LAVORI DI COLLEGAMENTO TRA LA S.S.11 A MAGENTA E LA TANGENZIALE OVEST DI MILANO

1° STRALCIO DA MAGENTA A VIGEVANO - TRATTA C

PROGETTO ESECUTIVO

RELAZIONE CONFRONTO FRA PROGETTO DEFINITIVO E PROGETTO ESECUTIVO

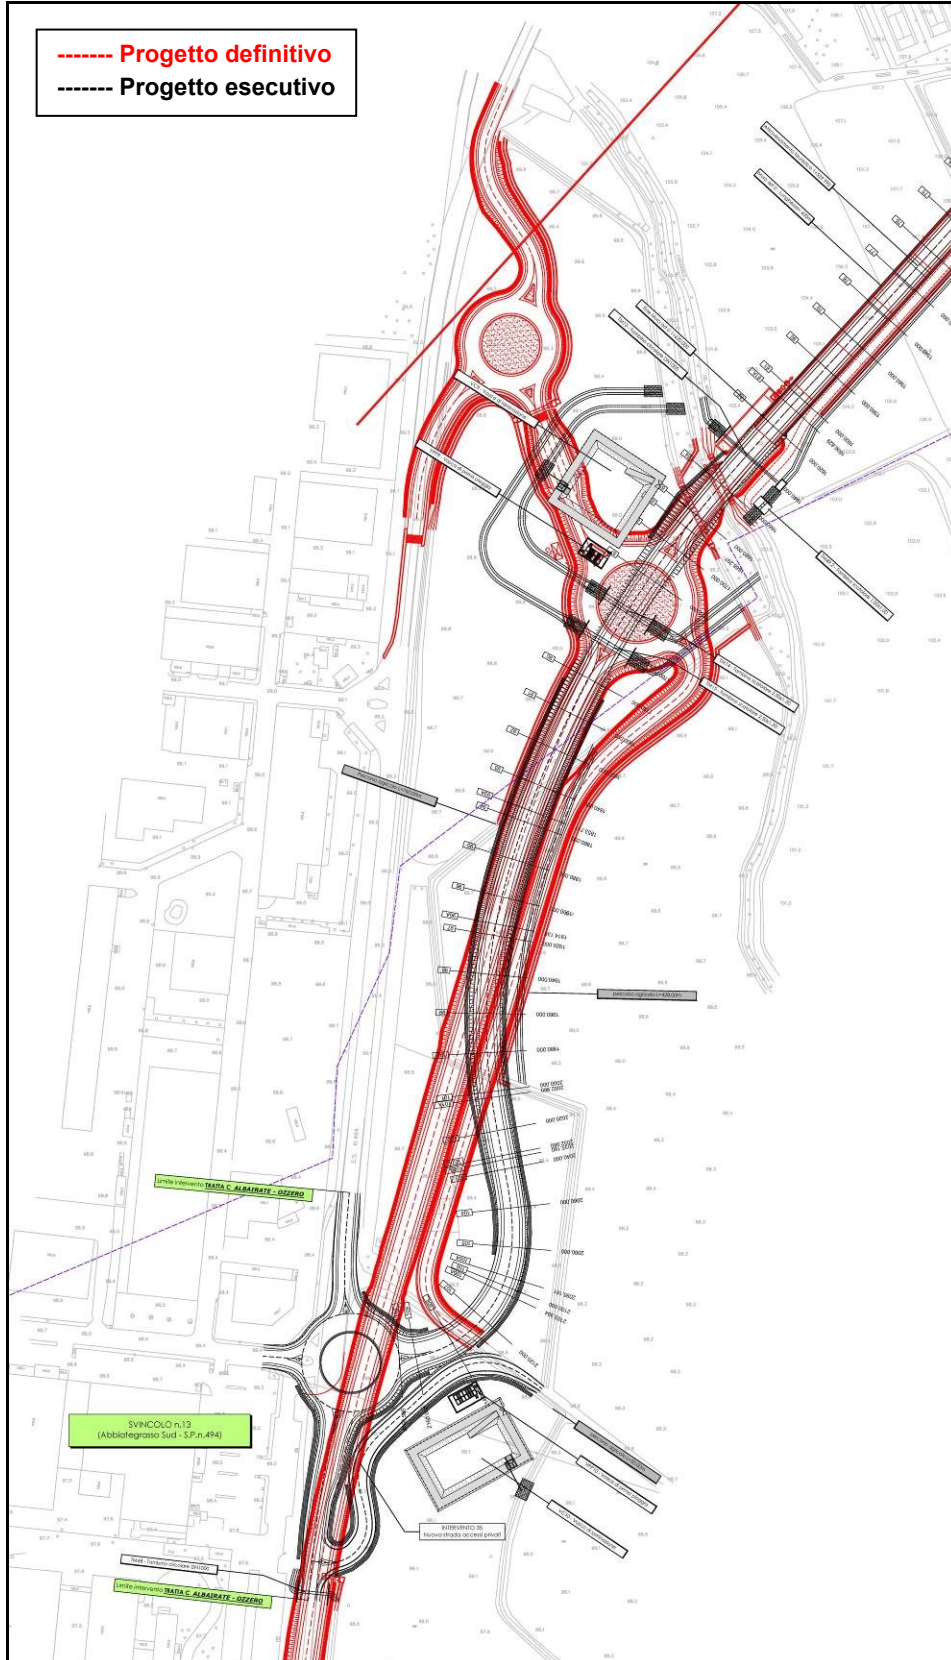
La seconda modifica interessa viceversa il tratto del collegamento alla viabilità esistente SS494 a fine intervento (svincolo n°13). In questo caso, il parere vincolante espresso dalle Amministrazioni locali interessate, volto alla semplificazione delle manovre di svincolo, alla riduzione delle aree impegnate e all'accesso in sicurezza alle aree industriali della zona, ha condotto alla rivisitazione completa del suddetto collegamento.

Come risulta evidente dallo stralcio planimetrico precedente, il nuovo schema di svincolo, prevede un'unica rotatoria, localizzata sulla strada statale SS494 in corrispondenza dell'accesso all'area industriale, che funge da collegamento alla statale sia in direzione nord che in direzione sud.

Si evidenzia inoltre che la richiesta di ottimizzazione dello svincolo 13 è riportata anche nella prescrizione del CIPE n°1.1.1.19 – *“Verificare la possibilità di eventuale ottimizzazione dello svincolo n. 13 Abbiategrasso sud – strada statale 494 prevedendone, eventualmente, lo spostamento a sud-est della rotatoria prevista sul tracciato principale e l'eliminazione della seconda rotatoria con i relativi innesti sulla strada statale 494, in modo da poter garantire la necessaria fluidità alle manovre. (Regione Lombardia)”*.

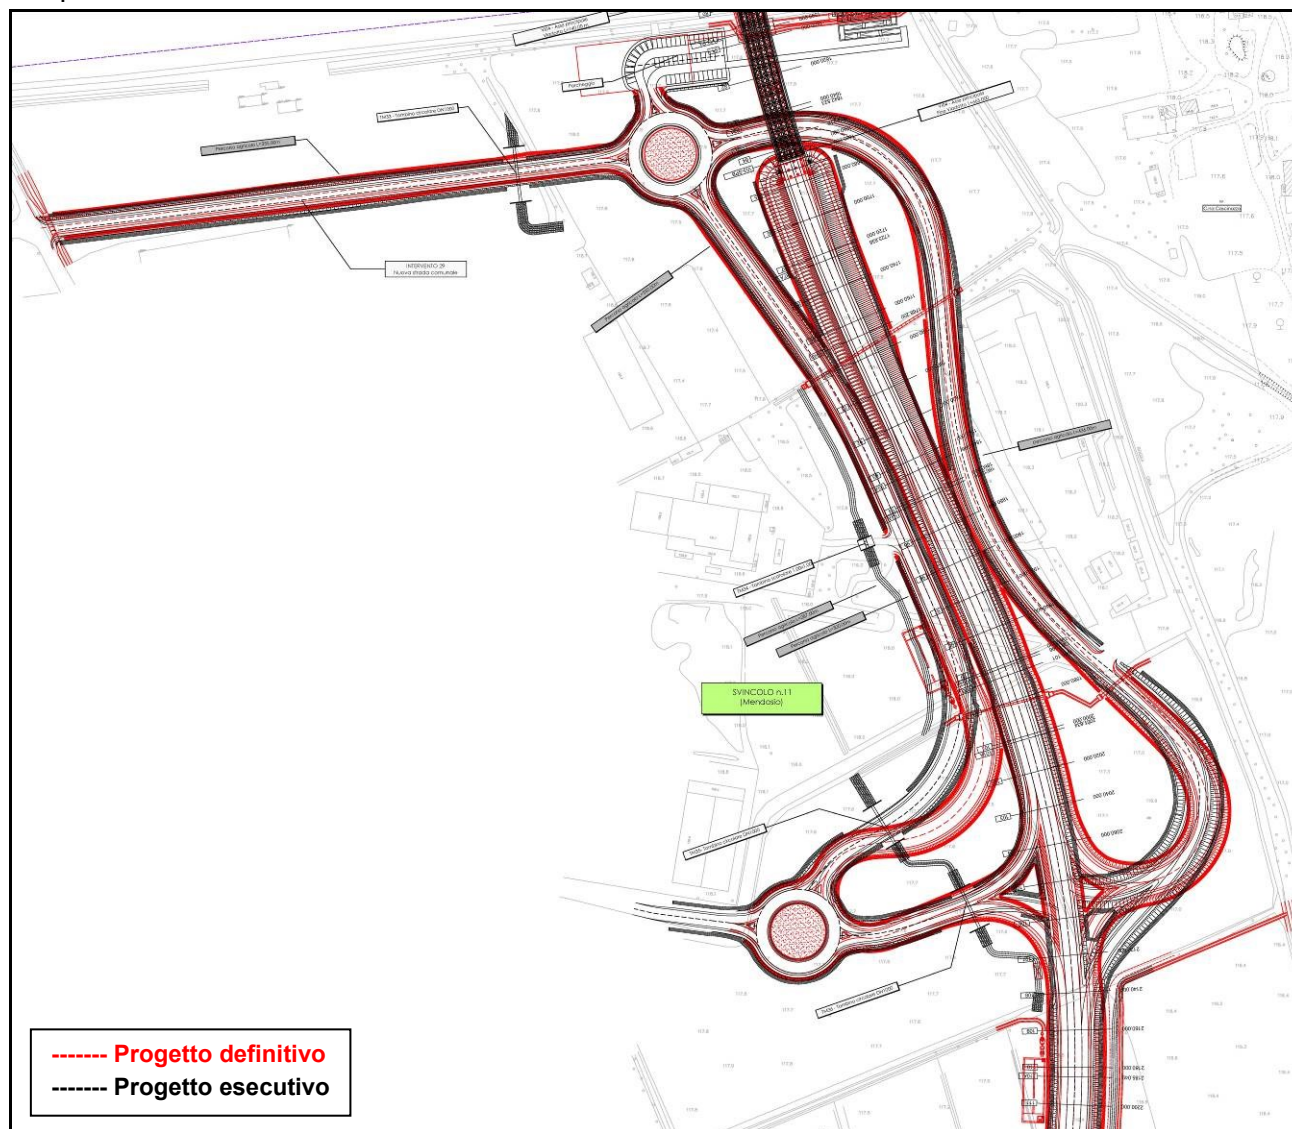
L'esigenza di rispondere più adeguatamente possibile alle prescrizioni della normativa D.M. 2006 ha reso necessario modificare, in alcuni casi anche in modo più rilevante, la geometria degli svincoli del progetto definitivo.

Le modifiche più importanti, soprattutto in termini di aree d'ingombro, si sono rese necessarie per lo svincolo n°10.

Per tale svincolo, tenuto conto dello schema a trombetta, si è reso necessario aumentare i raggi delle curve e gli sviluppi delle rampe per rispettare i minimi da Normativa (raccordi e pendenze), nonché adeguare gli innesti delle rampe sull'asse principale, per evitare l'aggiunta di nuove interferenze con le viabilità e le opere esistenti.

Infine, come indicato in Normativa per tali intersezioni, sono state eliminate le corsie di accelerazione sostituendole con innesti a 70° con stop.

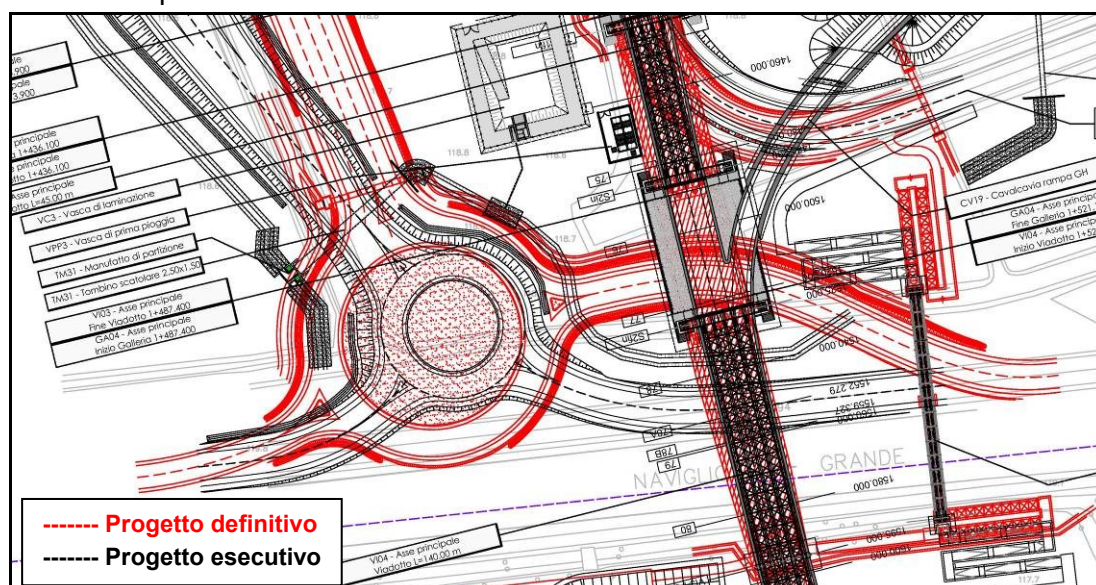
Anche per lo svincolo n°11 sono state riviste, in maniera meno impattante, le geometrie di tutte le rampe.

Anche in questo caso, come indicato in Normativa, sono state eliminate le corsie di accelerazione sostituendole con innesti a 70° con stop.

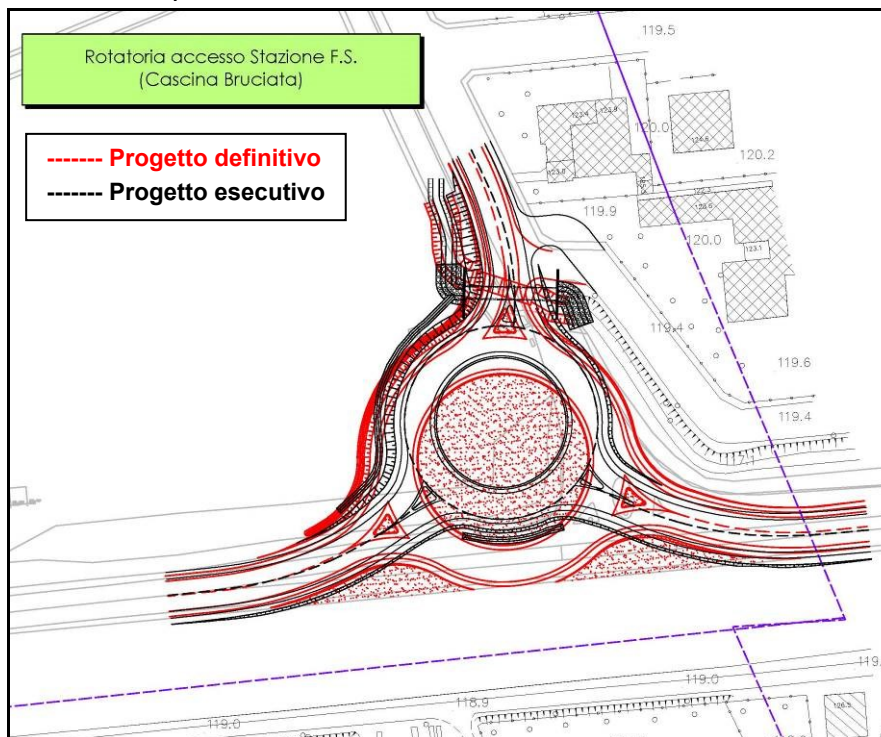
Anche la rotatoria dello svincolo n°10 è stata ridimensionata dai 67 m di diametro del progetto definitivo ai 40 m del progetto esecutivo. In questo caso si è anche dovuto procedere ad un allontanamento dalla sede esistente della SS494 e dalla sponda del Naviglio Grande per evitare interferenze e semplificarne le fasi realizzative.

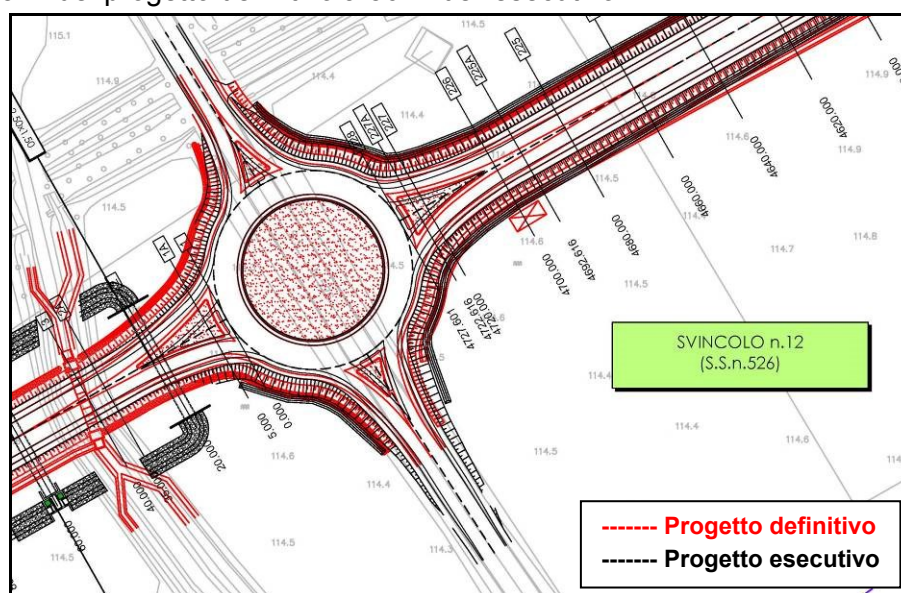
Anche per lo svincolo a rotatoria di accesso alla stazione F.S. si è ridotto il diametro da 57 m a 45 m e si è traslata la rotatoria più a nord allontanandola dalla sede della statale esistente.

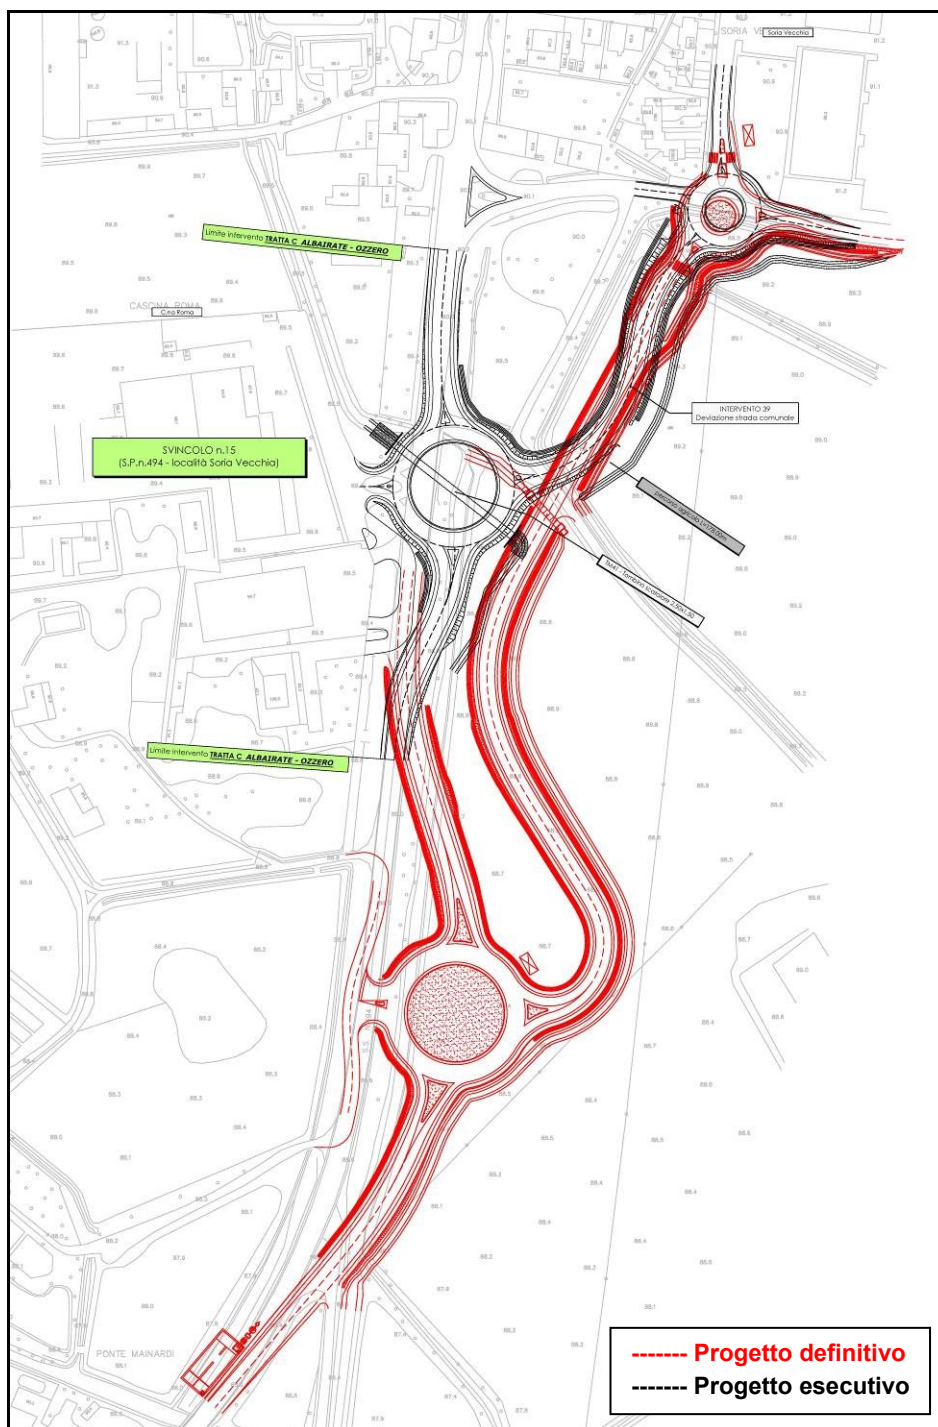
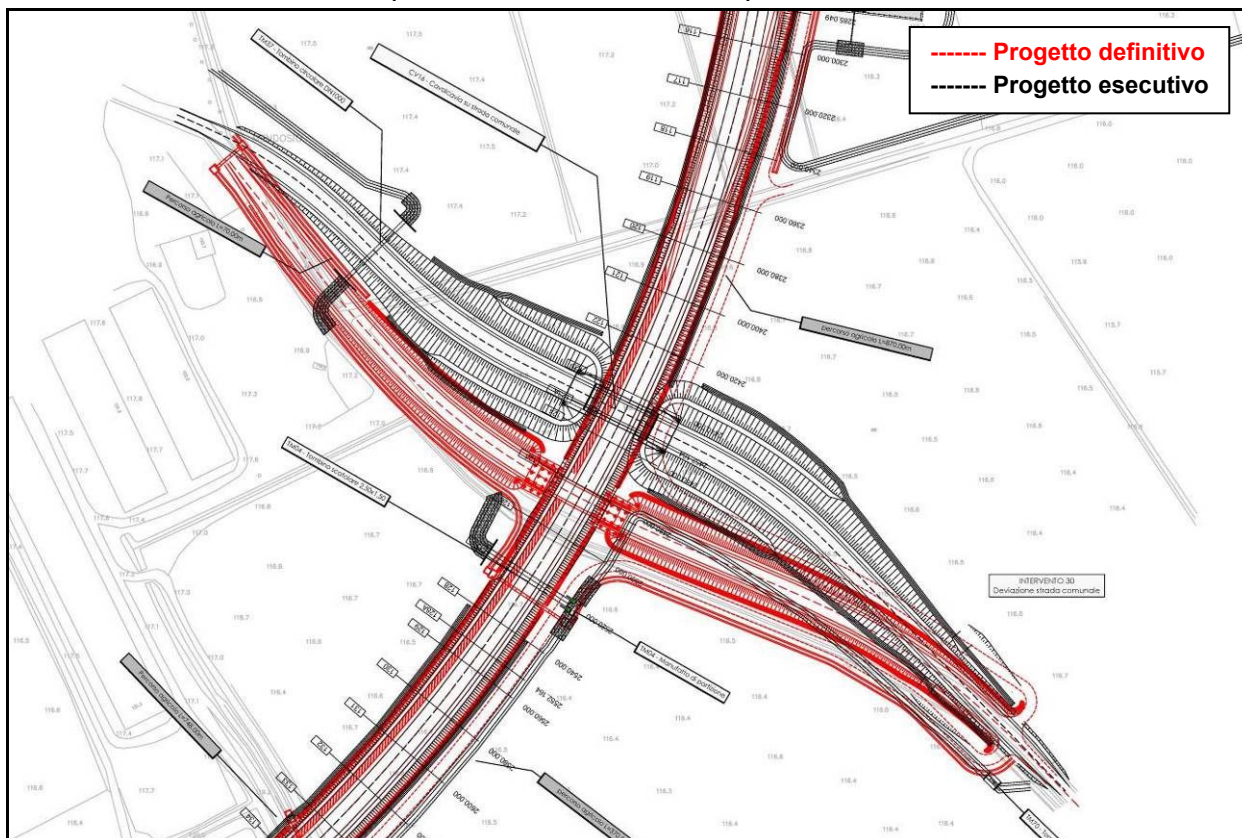
Infine, per lo svincolo n°15, si è dovuto rivedere interamente lo schema per soddisfare il parere espresso dalle Amministrazioni locali interessate.

Il nuovo schema di svincolo prevede lo spostamento più a nord della rotatoria localizzata sulla strada statale SS494 in corrispondenza dell'accesso all'area industriale. Il diametro di tale rotatoria è stato anch'esso riportato ai valori da Normativa passando da 57 m a 50 m.

Inoltre, per la rotonda secondaria posta più a nord sulla provinciale, è stato inserito un braccio anche in direzione ovest. Tali variazioni trovano giustificazione nella riduzione delle aree impegnate, nell'eliminazione dell'incrocio semaforizzato esistente sulla statale con manovre di sola svolta in destra e nella possibilità d'accesso in sicurezza alle aree industriali.

Si evidenzia inoltre che la richiesta di ottimizzazione dello svincolo 15 è riportata anche nella prescrizione del CIPE n°1.1.1.20 – “Verificare la possibilità di eventuale ottimizzazione dello svincolo n. 15 strada statale 494 – Località Soria Vecchia prevedendone, eventualmente, lo spostamento a nord della rotonda di progetto in corrispondenza dell'attuale incrocio semaforizzato. Al fine di garantire la funzionalità dello svincolo ed evitare criticità di ordine trasportistico, la piccola rotonda sulla strada provinciale 52 potrà essere traslata verso est, all'altezza dell'incrocio della strada provinciale 52 con la Via Galvani; (Regione Lombardia)”.

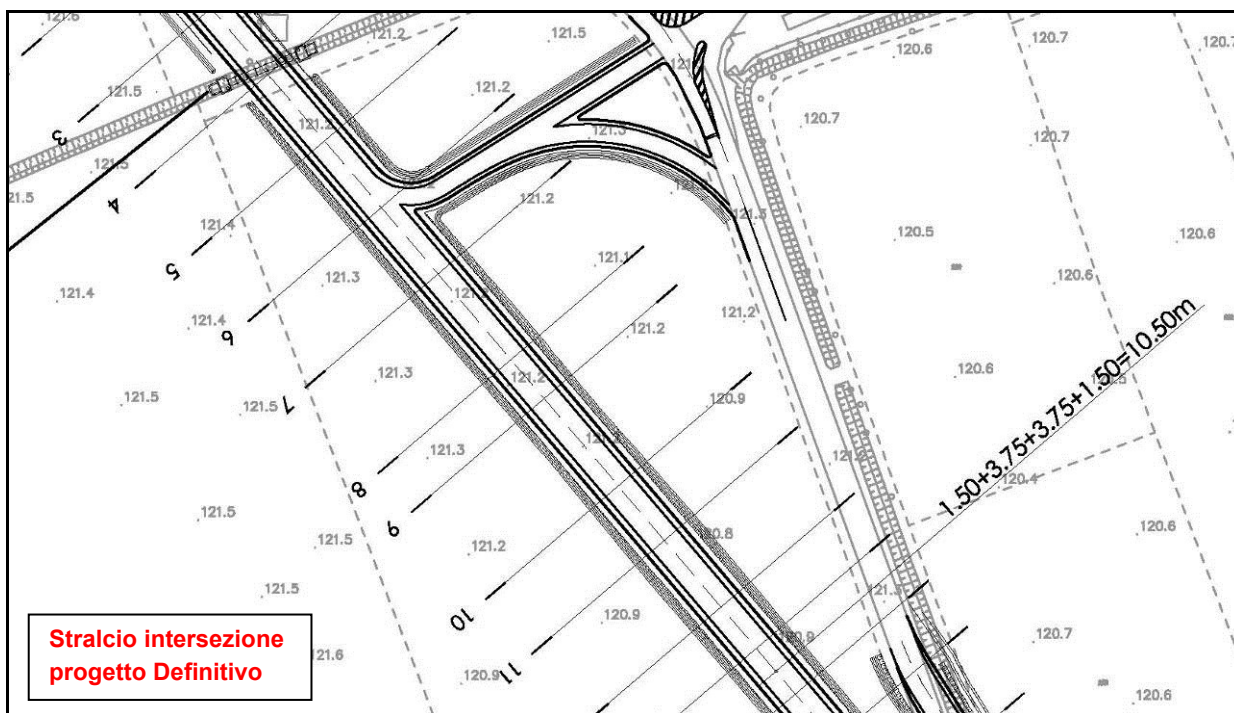
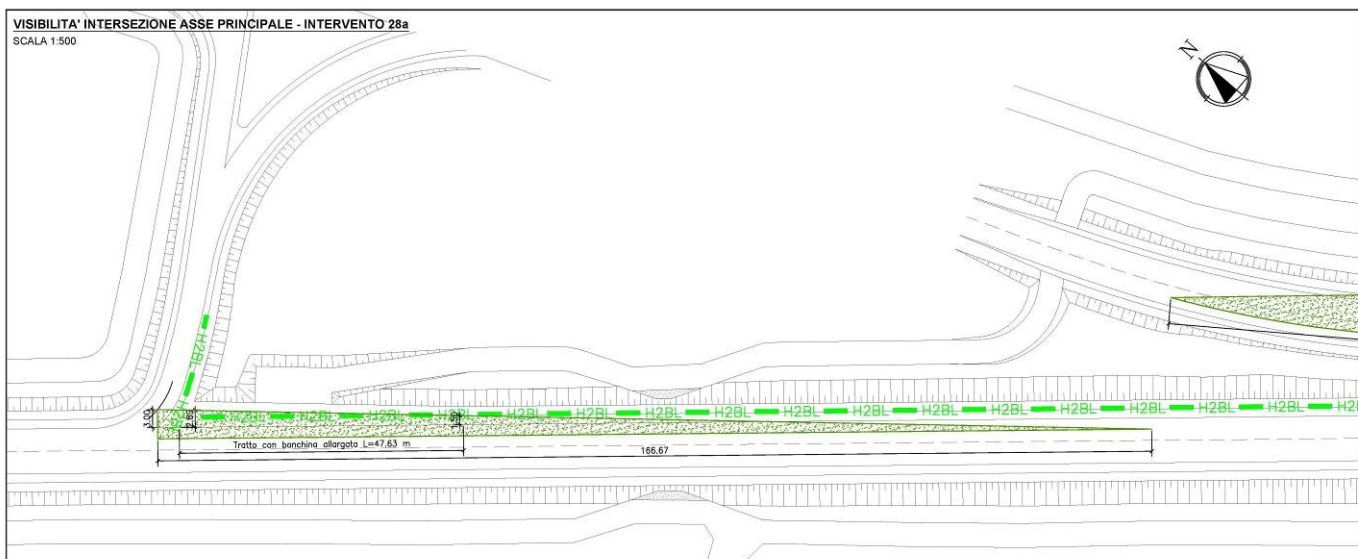
Gli unici due interventi dove le modifiche sono state più impattanti sono il n°30 e 33 dove è previsto lo scavalco dell'nuovo asse principale in progetto.

L'intervento n°30, progettato con velocità di progetto di 55 Km/h e di segnaletica a 50 Km/h, ha previsto uno spostamento verso nord dell'asse per facilitare le fasi realizzative ed eliminare inoltre l'interferenza con un area di deposito di materiali di risulta posta ad inizio intervento lato ovest.

Per l'intervento n°33 viceversa si è dovuto modificare il tracciamento plano-altimetrico per adeguare gli elementi geometrici ai minimi di Normativa, per la velocità di progetto di 40 Km/h prevista, che non erano rispettati per la soluzione riportata nel progetto definitivo (pendenze longitudinali > del 7% - raccordi parabolici di raggio inferiore ai minimi - parametri clotoidi inferiori ai minimi). Non risultavano inoltre inseriti gli allargamenti per iscrizione in curva necessari per le curve con raggio inferiore a i 225 m.

Inoltre si è reso necessario modificare la sezione trasversale dell'intervento per la richiesta riportata nella prescrizione del CIPE n°1.1.1.18 – *“Il cavalcavia della strada provinciale 183 in comune di Abbiategrasso (opera CA17) dovrà essere dimensionato in maniera tale da poter ospitare anche un percorso ciclopedonale bidirezionale, al fine di garantire la continuità del percorso ciclopedonale “Traccia azzurra - collegamento ciclabile tra l'abbiategrasso e Vigevano” in progettazione e realizzazione da parte del parco del Ticino e finanziato a valere sulle risorse del Programma operativo regionale 2014 – 2020 del Fondo europeo di sviluppo regionale (Progetto ID 119455). (Regione Lombardia)”*.
